VALUTAZIONE PREVISIONALE DI CLIMA E IMPATTO ACUSTICO AMBIENTALE (Integrazione)

Progetto per la realizzazione di n. 6 edifici residenziali e relative opere di urbanizzazione
attraverso Piano Urbanistico Attuativo di iniziativa privata (PUA)

IN COMUNE DI RIMINI (RN) VIA BUONAMICI/VIA GRAVINA

La seguente relazione tecnica viene svolta a seguito di **richiesta di integrazioni per parere ai sensi dell'art. 19 lett. H della L.R. 4/5/1982, n. 19 e ss.mm.ii. emessa in data 07/11/2013 Prot. N.° 0114738/15.13.03 00/1 in riferimento alla "Valutazione previsionale di clima e impatto acustico ambientale" emessa il 04/06/2013.**

Figura 2 – Caratteristiche geometriche della barriera

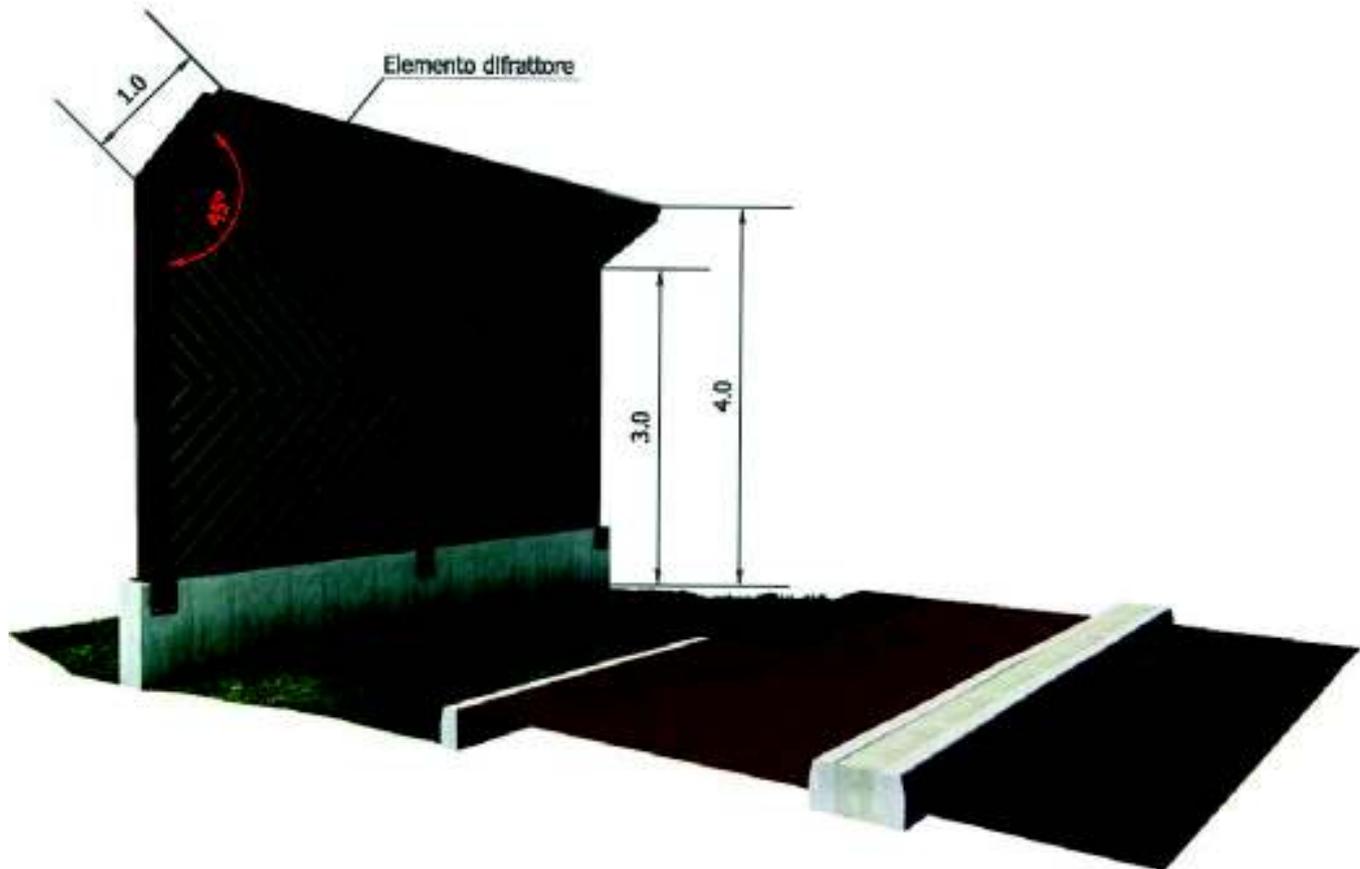
1. Verifica in facciata dell'edificio B nel lotto 1 del rispetto dei limiti acustici di immissione assoluti della Classe III, su tutti i fronti e a tutti i piani, sia nel periodo di riferimento diurno che notturno.

Come si può notare dai risultati ottenuti, alcuni recettori (ed in particolare il B1 8 e il B1 9) non rispettano i valori limite della classe III, per cui si rendono necessarie opere di mitigazione dovute al perseguimento del rispetto normativo e di seguito elencate.

Si prescrive l'installazione di barriere acustiche per un'altezza pari a 3 metri dotate di elementi diffrattori di sommità (altezza complessiva 4 metri) situate lungo il confine del lotto in esame come evidenziato nella planimetria sottostante.

Tale mitigazione prevista interferisce sul cammino di propagazione dell'onda di pressione sonora generata dal transito dei veicoli, ne attenua l'emissione per diffrazione, grazie anche agli elementi di diffrazione posti alla sommità della barriera; questi dispositivi consentono di incrementare la diffrazione dello schermo, contenendone l'altezza. Questi ultimi dovranno essere inclinati di 45° per una lunghezza complessiva di 1 metro.

Figura 7 – Individuazione delle attività sportive

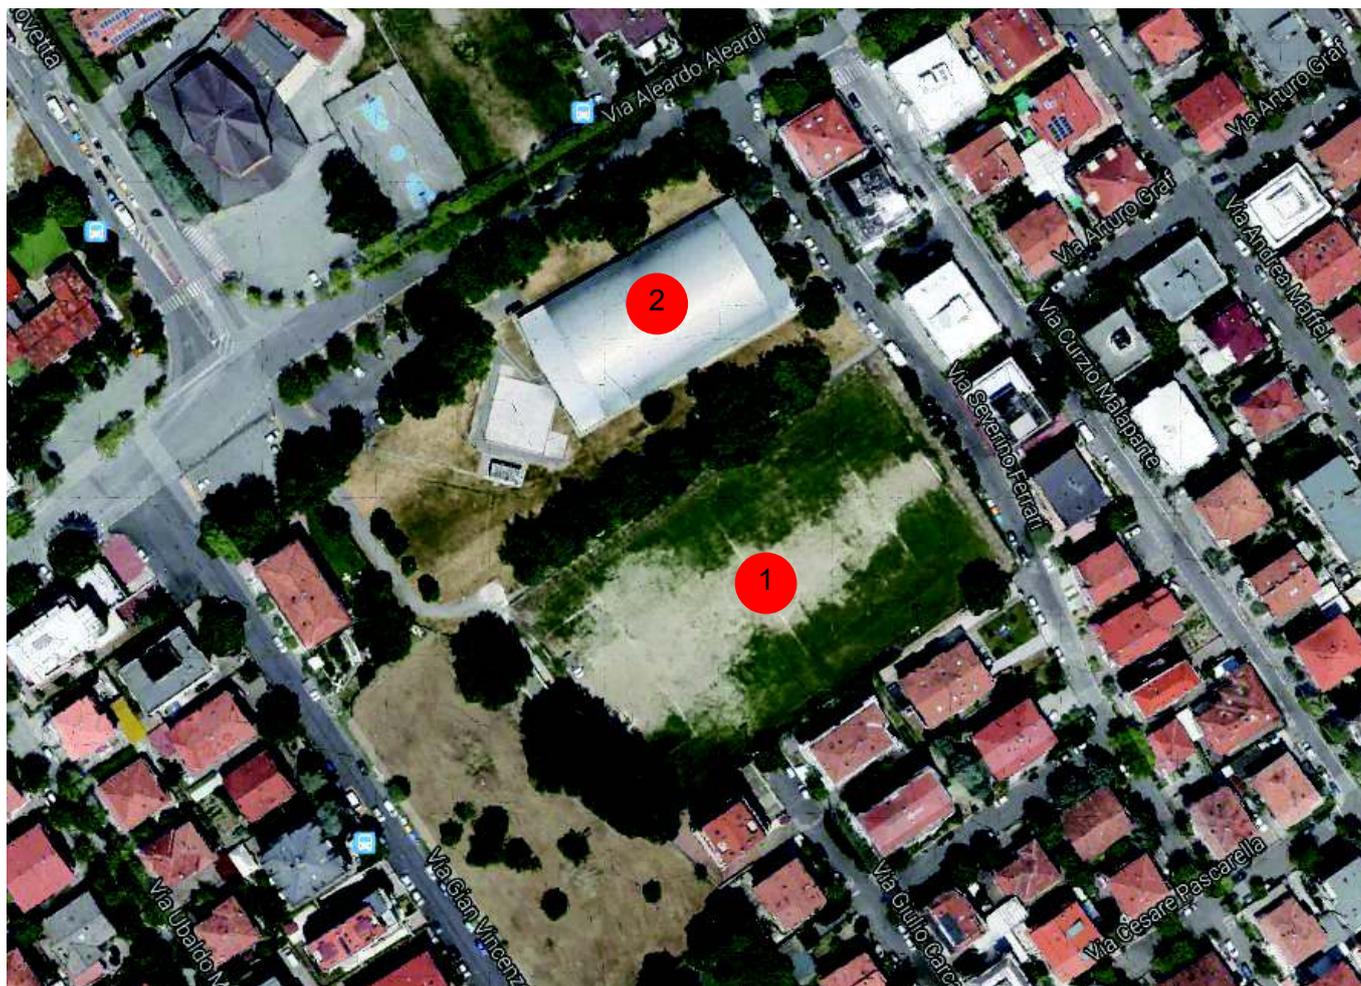
2. Valutazione dell'impatto acustico determinato dalle attività sportive localizzate nei pressi delle aree oggetto di intervento.

In prossimità del lotto 1 di nuova costruzione si trova un'area destinata ad attività sportive, di cui una all'aperto (1) e l'altra al chiuso (2).

1. Attività sportiva calcistica che si svolge all'aperto, il cui utilizzo, trattandosi di struttura comunale, è in funzione delle richieste effettuate al gestore della società, che può variare da mese a mese. In ogni caso non utilizzata più di tre o quattro giorni alla settimana (compresa la domenica per l'eventuale partita) per non più di 4 ore giornaliere e non oltre alle 22:00 – 23:00 di sera in caso di partite serali.
2. Attività sportiva (pattinaggio/educazione fisica) che si svolge esclusivamente all'interno della struttura per tutti i giorni della settimana con utilizzo di circa 12 ore giornaliere e non oltre alle 22:00 di sera, esclusa la domenica che viene impiegata per quattro ore circa tra mattina e pomeriggio.

Considerando che il campo sportivo viene utilizzato per poche ore durante l'arco della giornata e che l'attività di pattinaggio ed educazione fisica viene svolta esclusivamente all'interno (i livelli sonori emessi all'esterno sono da considerarsi influenti ai fini della valutazione di impatto acustico dati i livelli sonori esistenti), si reputano tali attività non mutanti sulle opere della nuova lottizzazione.

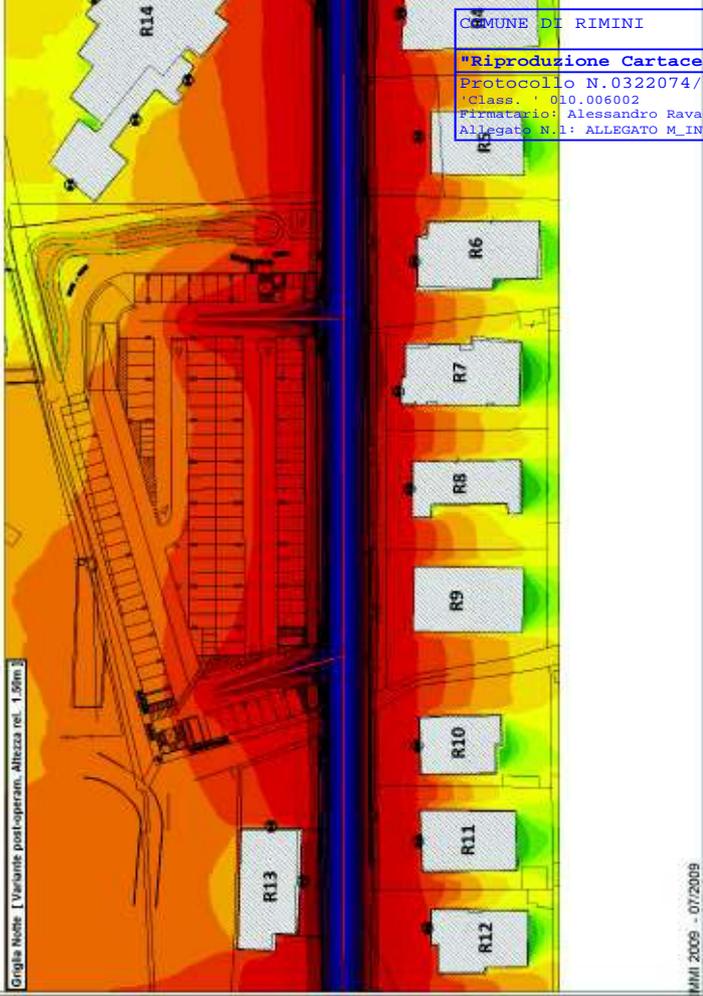
3. Stima dell'impatto acustico post operam determinato dal parcheggio multipiano lungo Via Gravina, valutando la sorgente considerando i relativi flussi di traffico concentrati complessivamente nelle due zone di accesso (ingresso-uscita) in particolare riferimento ai ricettori esistenti limitrofi.

Dall'analisi dei valori ottenuti, si evince che:

- Per alcuni recettori i livelli sonori attesi rispetto alla situazione attuale si riducono.
 - **(R14, R15, R16):** La realizzazione di dune di altezza pari a 2,00 mt, poste a confine tra l'area destinata a parcheggio e la esistente scuola "Boschetti Alberti" risulta essere un'efficace protezione naturale verso la scuola stessa e verso gli edifici posti sul retro.
- Per i ricettori interessati da un incremento dei livelli sonori, si desume dall'analisi dei risultati ottenuti che i possibili disturbati rimangono comunque all'interno dei valori limite previsti dalla zonizzazione acustica.
- Per i recettori che già allo stato attuale non rispettano i limiti (R14), l'incremento di rumore causato dal traffico indotto risulta irrilevante, in quanto la differenza tra stato ante-operam e post-operam è in tutti i casi inferiore a 1,0 dB(A).
